## Dodatek č. 7

Ke Smlouvě o dílo číslo: DS201801567  
Evidenční číslo Dodatku č.7: DS201901254  
Agendové číslo Dodatku č.7: DS201801567/7  
na provedení stavebních prací  
projekt „Zvýšení kvality vzdělávání ZŠ 5. května II. stupeň  
a Stavební úpravy pro energetické úspory ZŠ 5. května II. stupeň, Liberec“  
reg. číslo projektu: CZ.06.2.67/0.0/0.0/16\_067/0010955  
CZ.05.5.18/0.0/0.0./17\_070/0006800  
uzavřená mezi níže uvedenými účastníky podle § 2586 a násl. občanského zákoníku

**3.1** Předmětem tohoto Dodatku č. 7 (dále jen „Dodatek“) je změna níže uvedených ustanovení Smlouvy. Jedná se o navýšení ceny díla.

**Doplnění "L" profilu - schodiště**

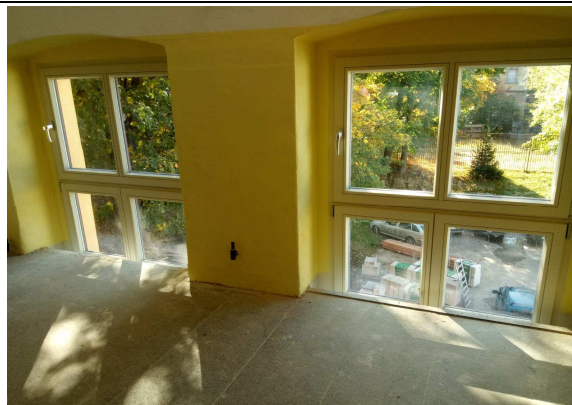
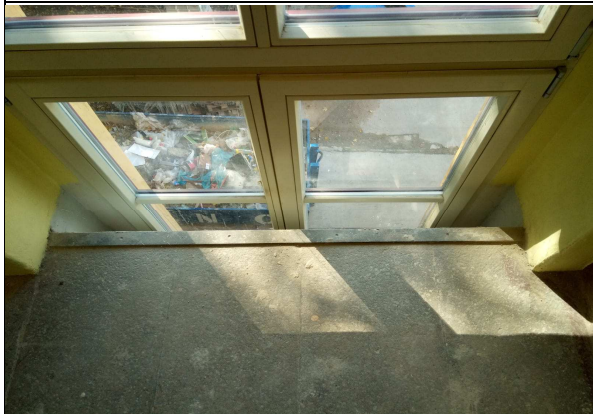
Požadavek provozovatele - doplnit na schodišti v místě podest ocelové L profily. Profily budou namontovány tak, aby byla zajištěna řádná údržba objektu.

### Mezistrop v šachtě v místnosti č. 0.29

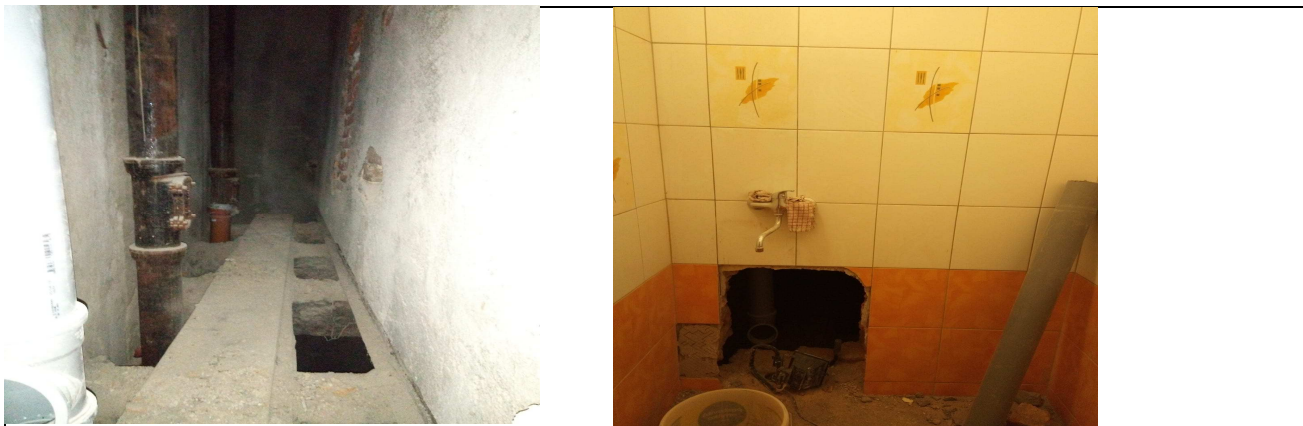
Nepředvídatelné okolnosti - Při realizaci plánované výměny litinového svodného potrubí v místnosti 0.29 bylo zjištěno, že nejen původní litinové kanalizační stoupačky jsou dožilé a hrozí nebezpečí zřícení celých svodů, ale i pomocné dřevěné lávky jsou dožilé a hrozí nebezpečí vážného úrazu. Z tohoto důvodu bylo při místním projednání se zhotovitelem, subdodavatelem a projektantem kanalizačního potrubí navrženo nové řešení.

Ve 2 NP u výlevky by byl zřízen montážní vstup (dveře) v úrovni podlahy a byla by vybudována bezpečná pevná konstrukce nosné podlahy na místo stávajících dřevěných lávek, které již neodpovídají současným požadavkům BOZP.
